改善箇所説明図

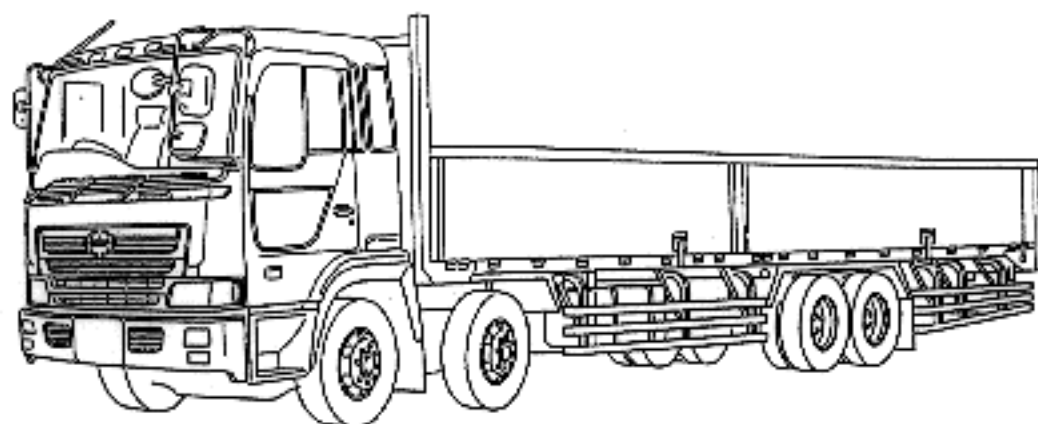
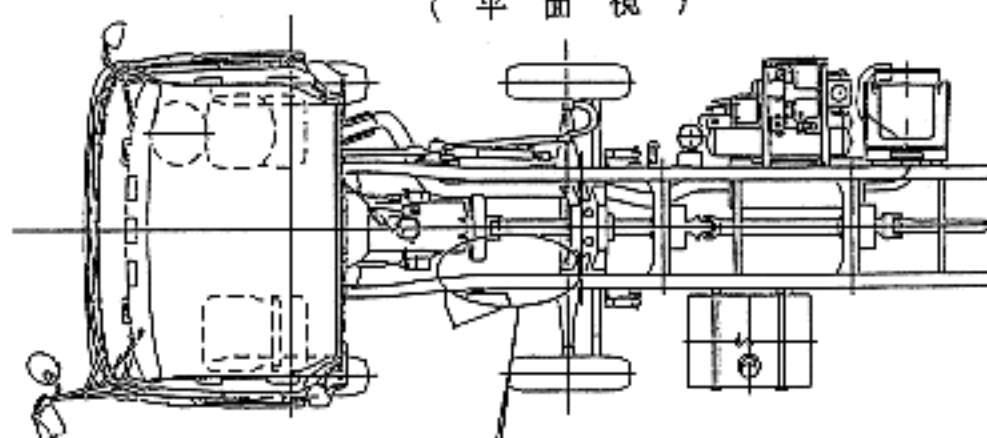
基準不適合発生箇所

動力伝達装置のクラッチブースタ用ナイロンチューブの取り回しが不適切なため、補助制動装置 (リターダ) からの輻射熱の影響を受けることがあり、そのままの状態で使用を続けると、当該ナイロンチューブが溶損し、最悪の場合、クラッチ操作ができなくなるおそれがある。

改善の内容

全車両、当該ナイロンチューブに耐熱シートを巻き付けるとともに、取り回しを変更する。
